志賀原子力発電所2号炉 敷地周辺の地質・地質構造について

敷地周辺(海域)の断層の評価 (コメント回答)

2023年12月12日
北陸電力株式会社

コメントNo.71

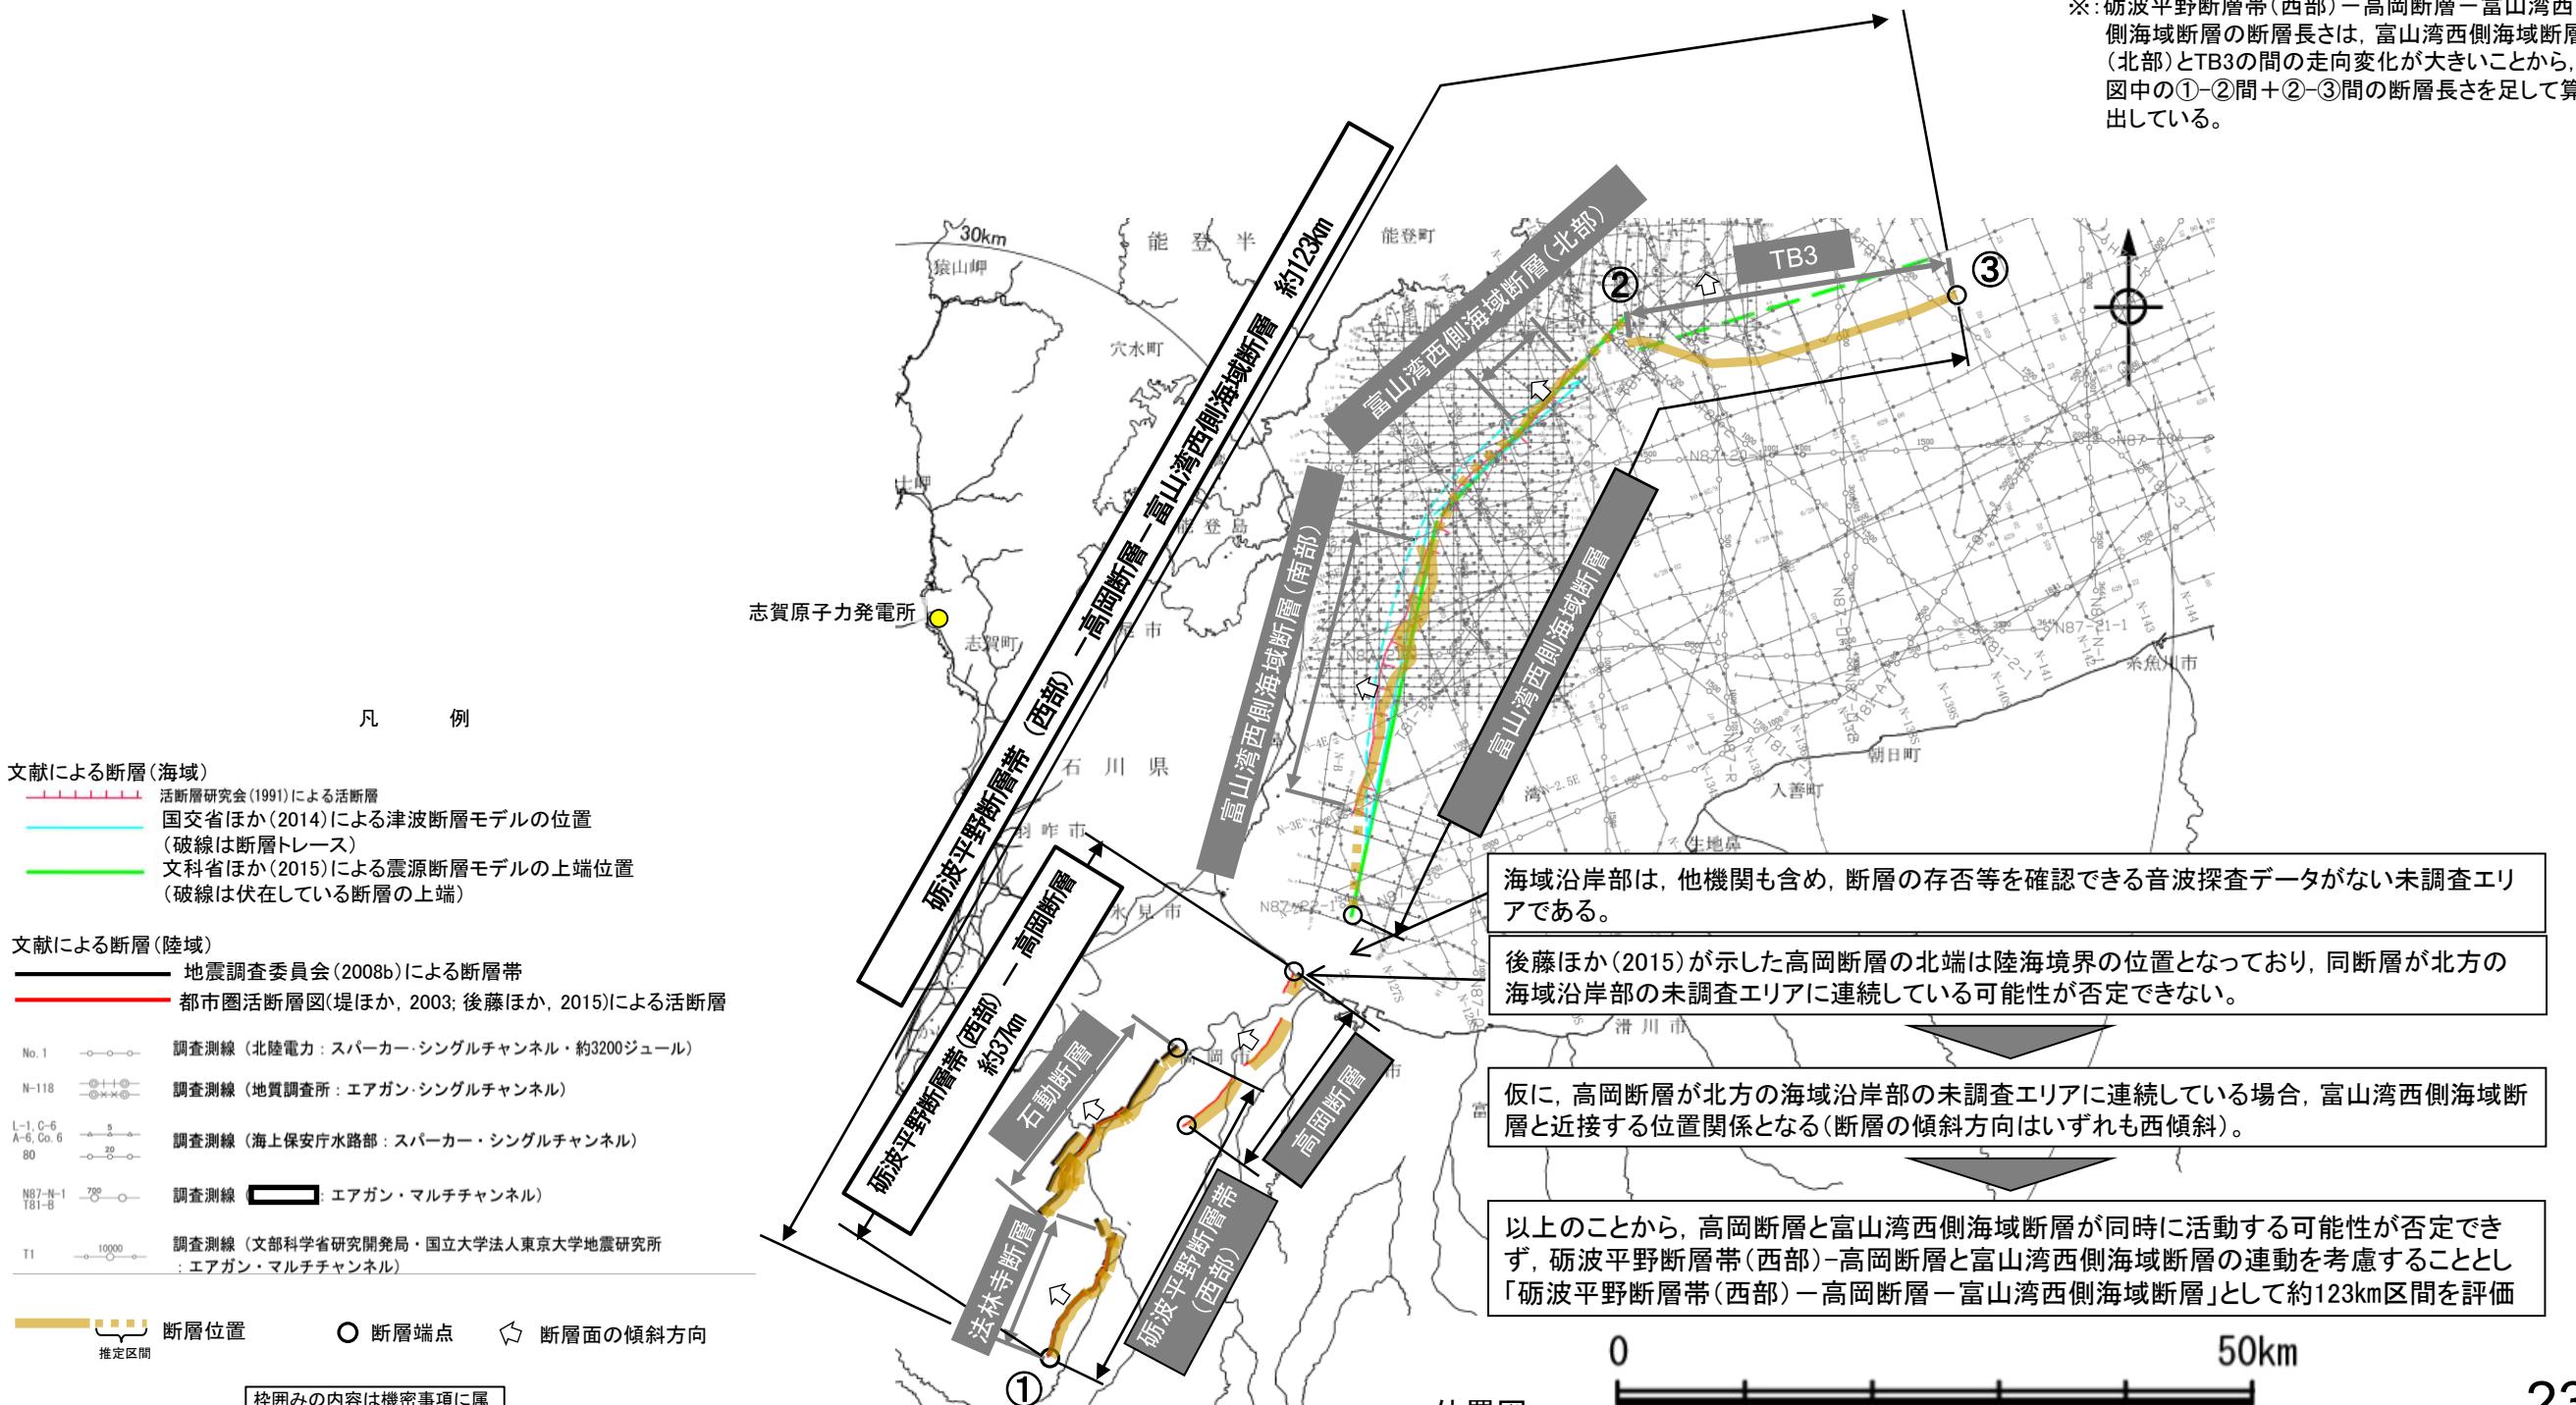
砺波平野断層帯(西部)とその北方に近接して分布する高岡断層について連動の検討対象として選定した上で、検討結果について説明すること。また、その結果を踏まえて、さらに北方に分布する富山湾西側海域断層との連動の検討結果についても説明すること。

- 砺波平野断層帯(西部)と高岡断層の連動を考慮したことを踏まえ、さらに北方に近接して分布する富山湾西側海域断層との連動の検討を行った。
- 砺波平野断層帯(西部)－高岡断層と富山湾西側海域断層の連動について検討した結果、文献調査、重力異常分布の検討結果では連動しない可能性を示唆するデータも存在するが、後藤ほか(2015)が示した高岡断層が北方の海域沿岸部の未調査エリアに連続している可能性も否定できず、仮に、高岡断層が同エリアまで連続している場合、富山湾西側海域断層と近接する位置関係となる(断層の傾斜方向はいずれも西傾斜)。
- 以上のことから、高岡断層と富山湾西側海域断層が同時に活動する可能性が否定できず、砺波平野断層帯(西部)－高岡断層と富山湾西側海域断層の連動を考慮することとし「砺波平野断層帯(西部)－高岡断層－富山湾西側海域断層」として約123km区間を評価した*。

[6] 能登半島東方沖の断層ほかの端部評価

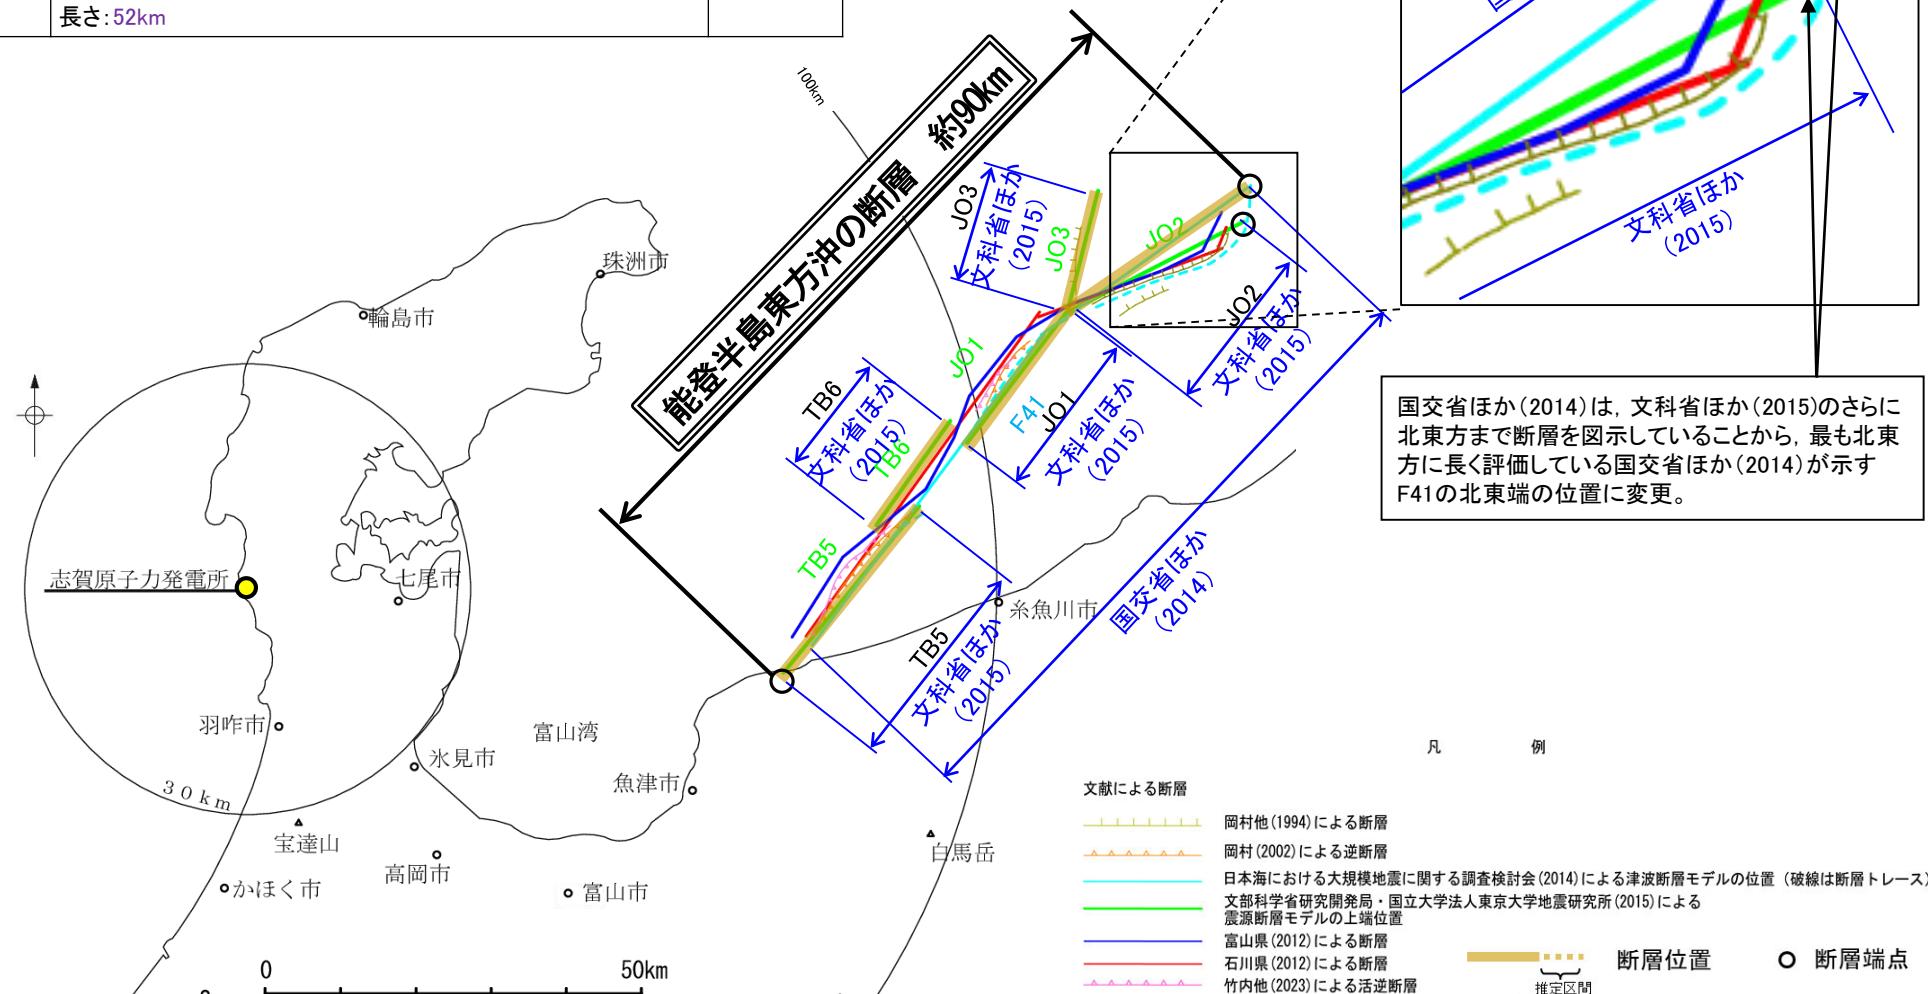
能登半島東方沖の断層のように、複数の文献の中から、他の文献よりも短い断層長さを示している文献に基づいて長さの評価を行う場合の考え方を記載すること。

- 敷地を中心とする半径30km以遠の断層において、文献調査で断層長さの評価を行う場合は、断層端部を最も遠方に設定している文献調査結果を反映することとした。
- 能登半島東方沖の断層の北東端について、これまで文科省ほか(2015)が示すJO2の北東端の位置と評価していたが、国交省ほか(2014)は文科省ほか(2015)のさらに北東方まで断層を図示していることから、最も北東方に長く評価している国交省ほか(2014)が示すF41の北東端の位置に変更し、能登半島東方沖の断層として長さ90kmを評価した(下図)。
- 能登半島東方沖の断層のほか、KZ3・KZ4, KZ5, NT1についても、文科省ほか(2015)が示す端部よりもより長く示している文献があることから、端部及び長さの評価を変更した(左下表)。

国交省ほか(2014)は、文科省ほか(2015)のさらに北東方まで断層を図示していることから、最も北東方に長く評価している国交省ほか(2014)が示すF41の北東端の位置に変更。

能登半島周辺の地質構造とひずみ集中帯
(岡村(2007b)に一部加筆)

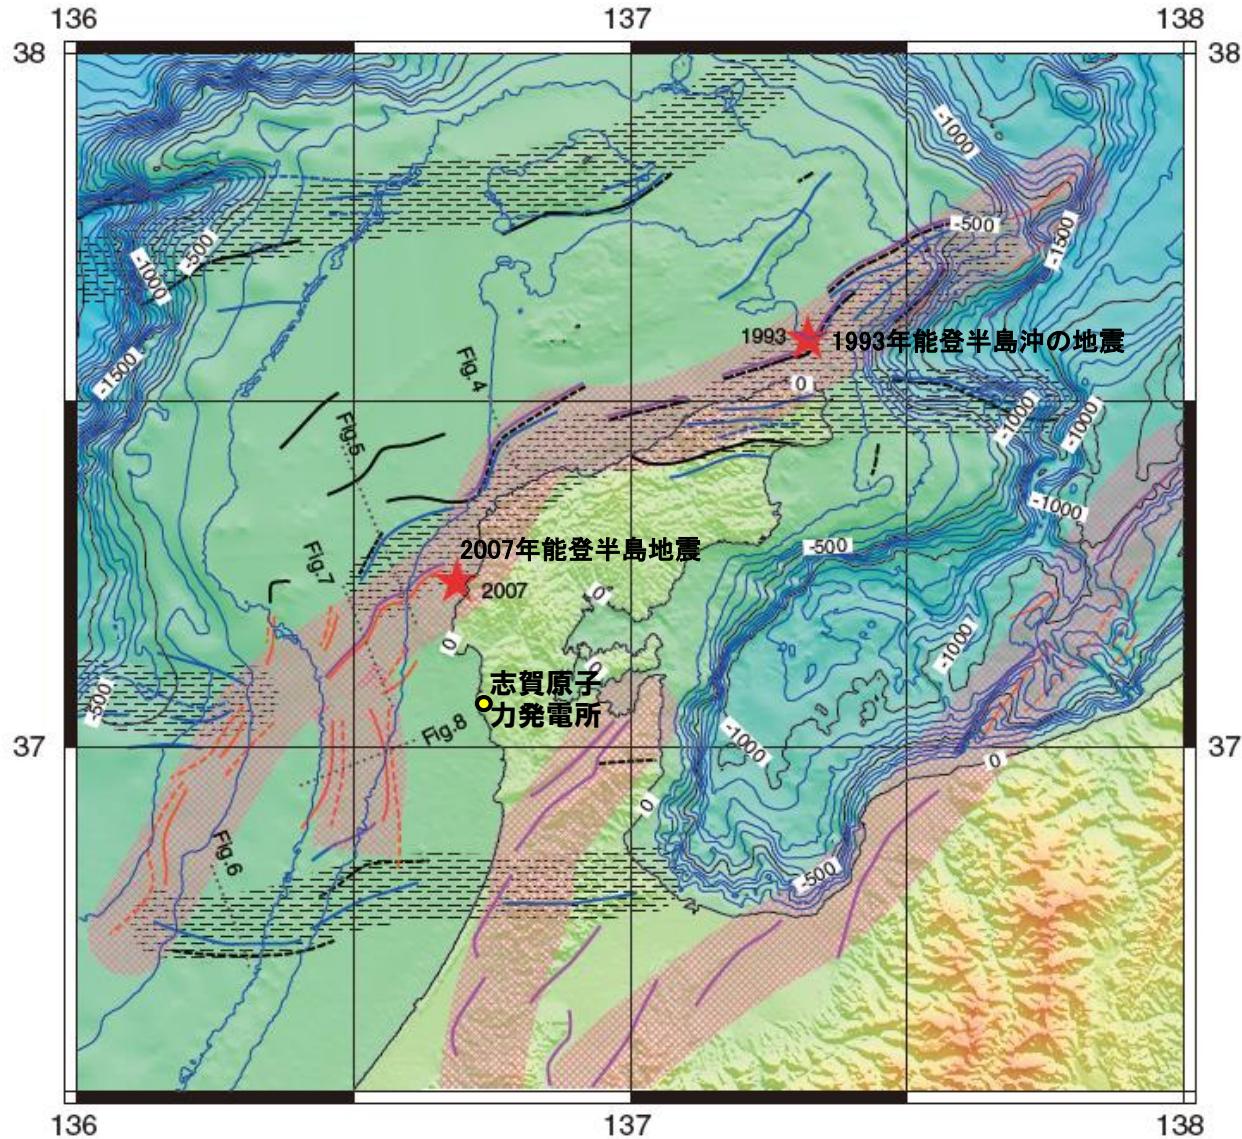
[7]	73	ひずみ集中帯	敷地周辺の断層の評価の基礎情報として、文献に示されているひずみ集中帯の分布を示すこと。	<ul style="list-style-type: none"> 岡村(2007b)に示されている能登半島周辺の地質構造とひずみ集中帯を基礎情報として示した。 	P.30

- 能登半島の北側から西側には、幅60km以上、水深500m以浅の平坦な台地状の海底が広がる。
- 能登半島の北側にはNE-SW走向の第四紀逆断層が分布し、西側にはN-S走向の第四紀背斜及び第四紀向斜が分布する。半島南部には、山地と平野境界にNE-SW方向に延びる第四紀逆断層が分布するが、海域には延長していない。
- 岡村(2007b)によれば、能登半島には2列のひずみ集中帯が認められる。その中でも能登半島の北岸から西側に延びる全長約180kmのひずみ集中帯は、断続的な構造からなり個々の断層の長さは25kmを超えることはなく、2007年能登半島地震はこのひずみ集中帯の中で発生している。
- 尾崎(2010)によれば、能登半島において3回の大きな構造運動が示されている。
